Construction des ilots 4C2, 4C1, 5C3 et 5B3a au sein de la ZAC Littorale à Marseille (13)

Réponse à l'avis de l'Autorité Environnementale

8 juillet 2020

Mémoire en réponse à l'avis de l'Autorité Environnementale sur l'Evaluation environnementale

Figure 3 : Axonométrie des bâtiments projetés depuis la rue Allar

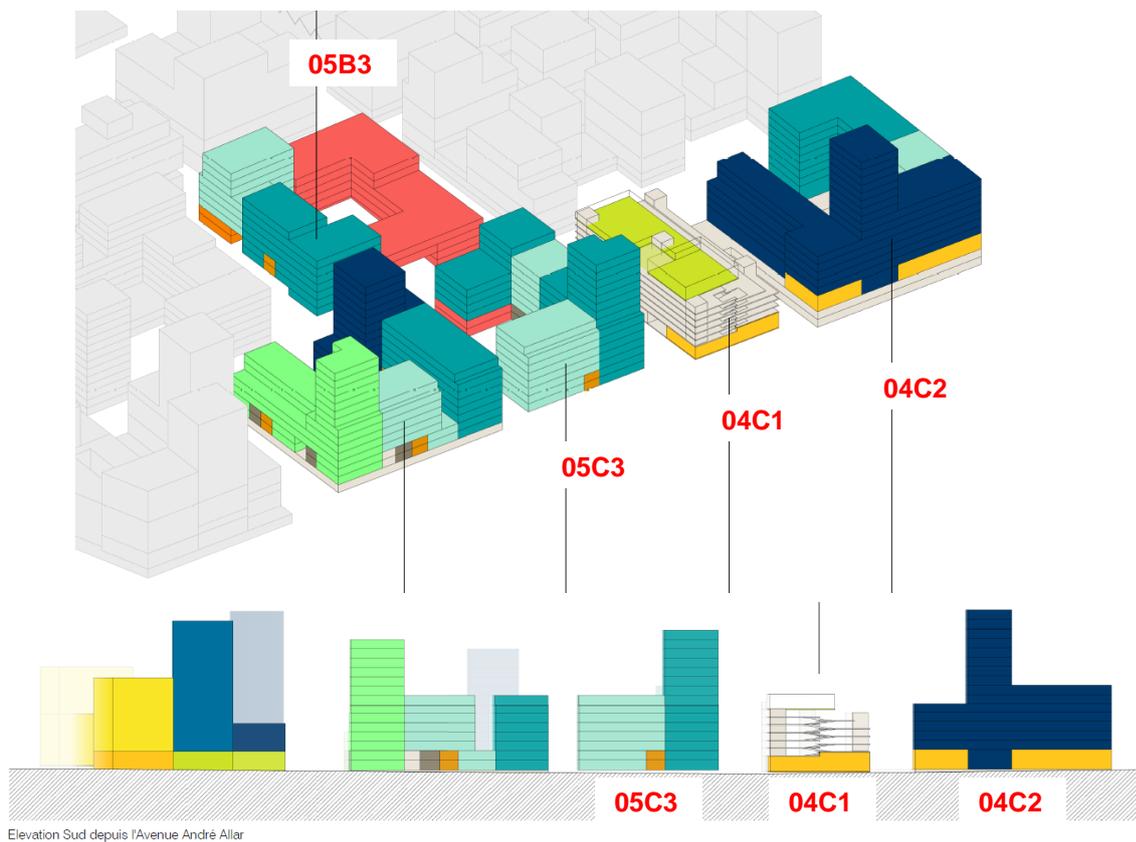
Le dossier ne précise pas les hauteurs de chacun des bâtiments, et les vues présentées rendent difficile pour le lecteur la bonne appréhension du projet, et son empreinte paysagère.

La MRAe recommande de compléter la description du projet avec des indications précises quant à la hauteur des immeubles, et de présenter des vues en trois dimensions permettant au lecteur de comprendre l'articulation du projet avec les secteurs environnants.

Les éléments graphiques suivants viennent compléter ces informations.

Figure 31 : Cartographie des niveaux sonores LAeq – grilles horizontales – modélisation mise à jour avec la rue Allar (LASA)

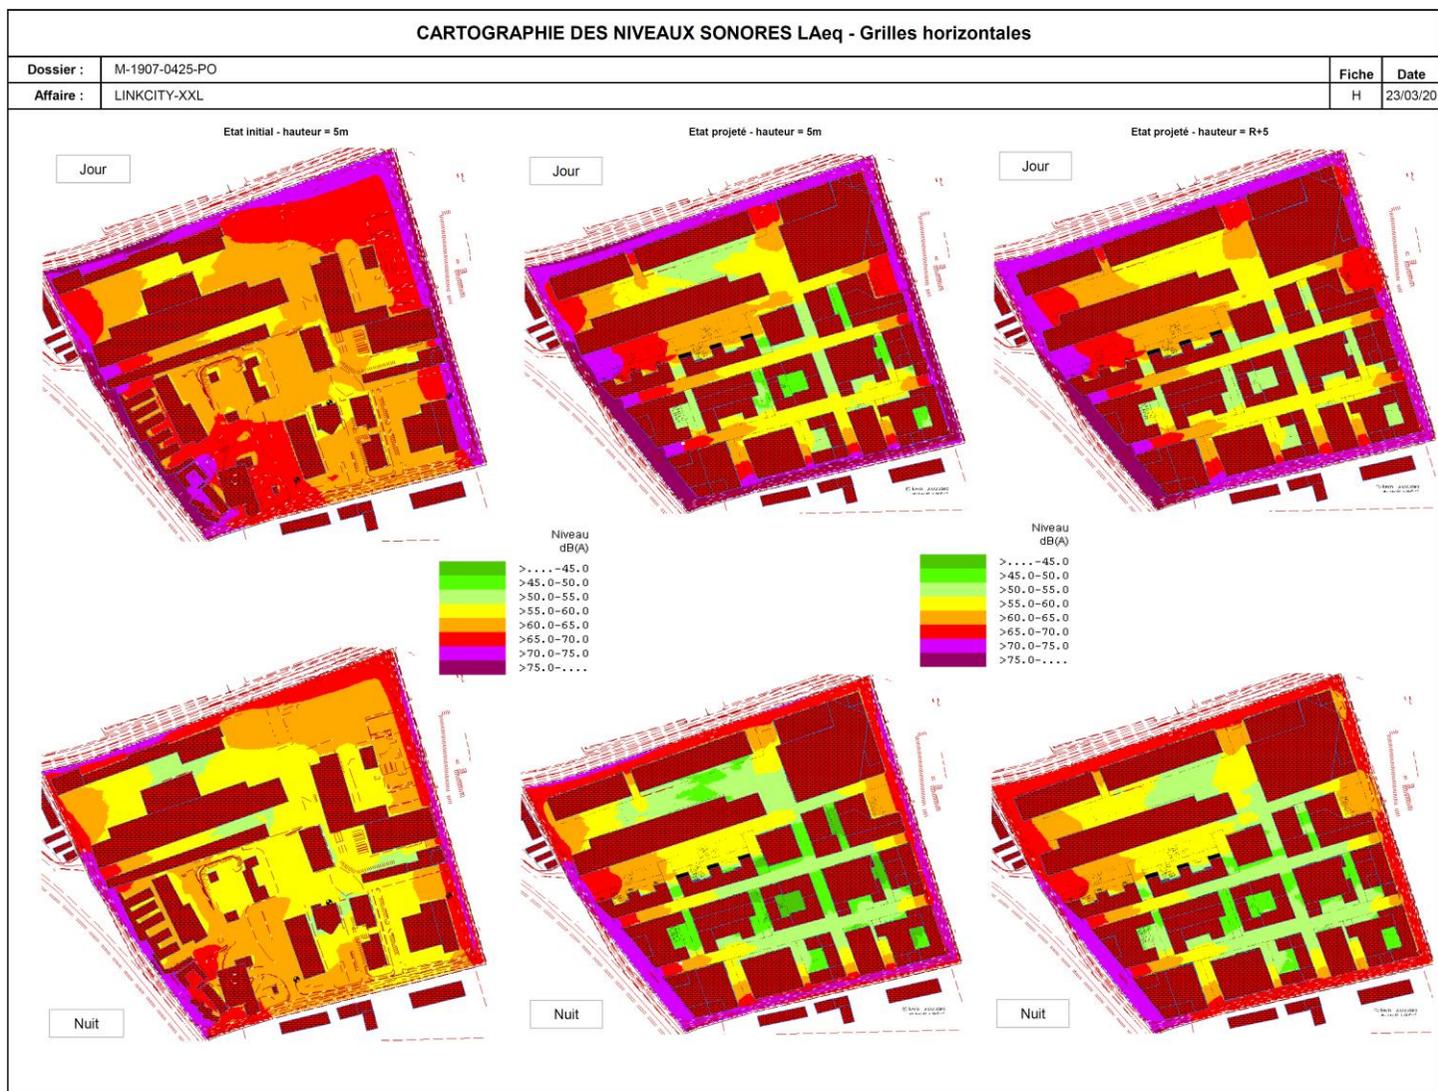
Elle recommande également de réévaluer l'exposition au bruit de l'îlot 4C2 au regard de sa proximité avec la rue de Lyon (notamment en prenant en compte les modifications de voiries liées à la mise en circulation du tramway) et de définir des mesures de réduction adaptées. »

Pour répondre à la MRAe qui souhaite des informations plus précises sur les niveaux de bruit par niveau, la figure suivante est proposée, elle est extraite du rapport de modélisation acoustique de LASA.

La modélisation est proposée dans la figure suivante, mais est extraite de l'étude de modélisation acoustique réalisée par LASA, transmise en **Annexe 04**.

Figure 36 : Modalités de traitement des horizons superficiels de l'îlot 4C (RESOLVE)

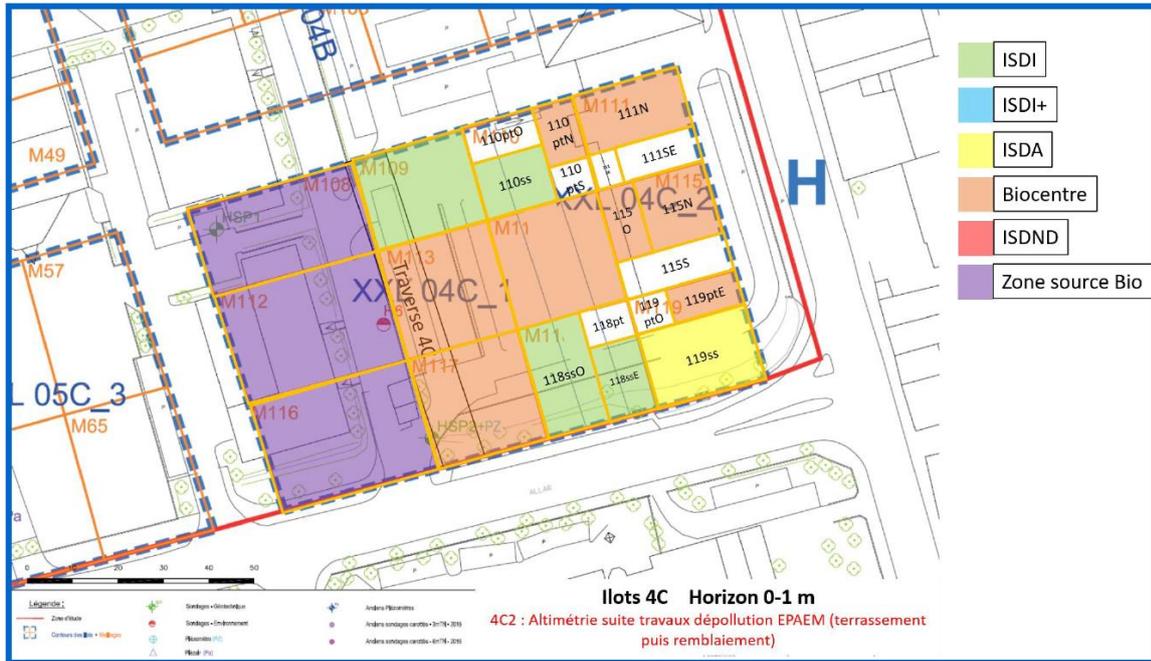
Cependant, le projet prévoit la construction d'une crèche et l'implantation d'espaces verts au sein de chaque îlot. L'exposition des enfants aux polluants par ingestion de sol est donc également à prendre en considération pour chaque îlot, et plus particulièrement pour l'îlot 5C3 au sein duquel est prévue la construction de la crèche. Or, l'étude d'impact n'analyse pas le risque sanitaire liée à une exposition des enfants.

Selon les solutions préconisées par RESOLVE, les modalités de traitement des sols pour les îlots sont représentées comme suit (ici sont reportés uniquement les horizons superficiels de 0-1m. Les horizons de profondeurs inférieures sont présents dans **l'Annexe 10**).
